# 改善箇所説明図

## 基準不適合発生箇所

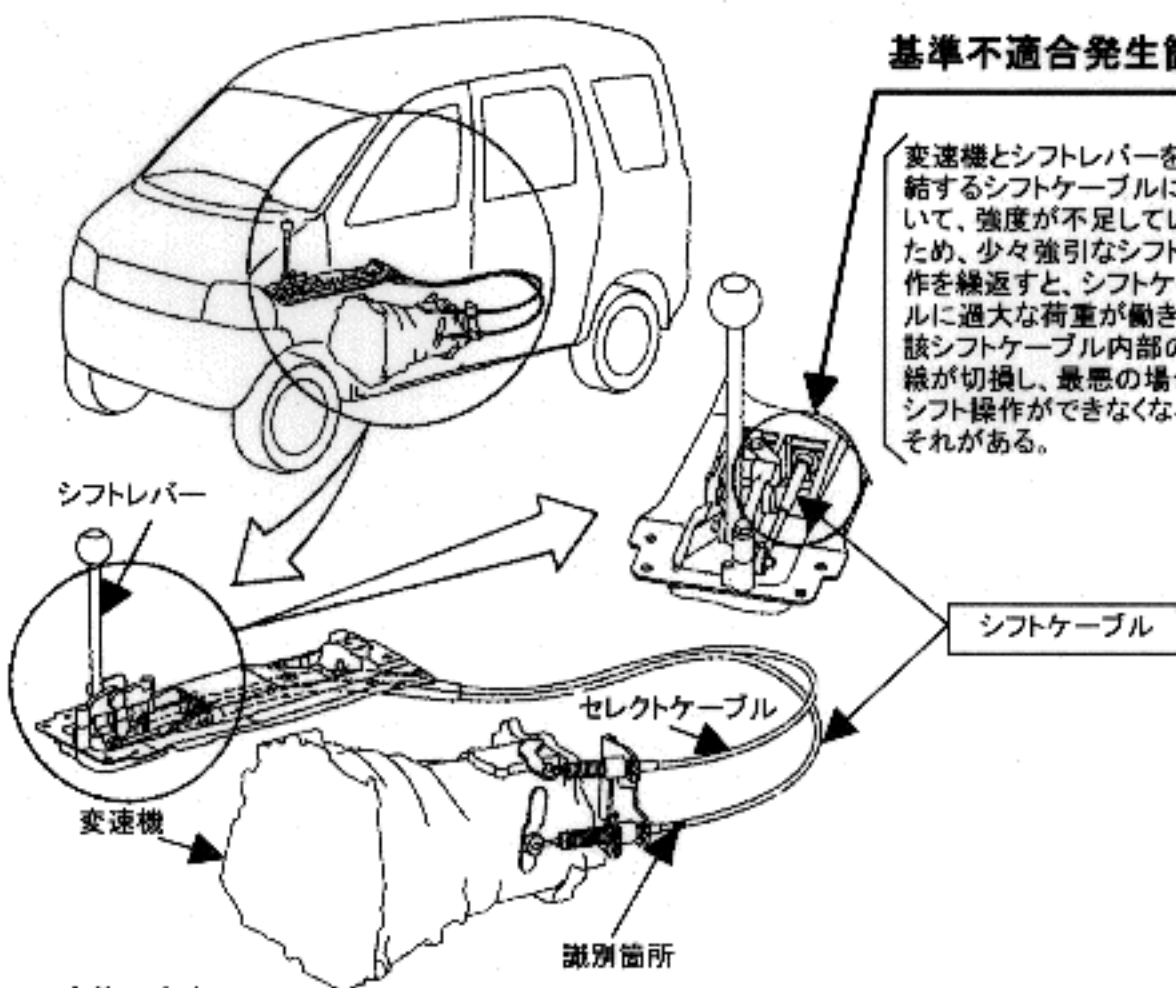
変速機とシフトレバーを連結するシフトケーブルにおいて、強度が不足しているため、少々強引なシフト操作を繰り返すと、シフトケーブルに過大な荷重が働き、当該シフトケーブル内部の芯線が切壊し、最悪の場合、シフト操作ができなくなるおそれがある。

当該シフトケーブルを対策品と交換する。

識別: 黄色テープ巻き付け

識別: 白色テープ巻き付け
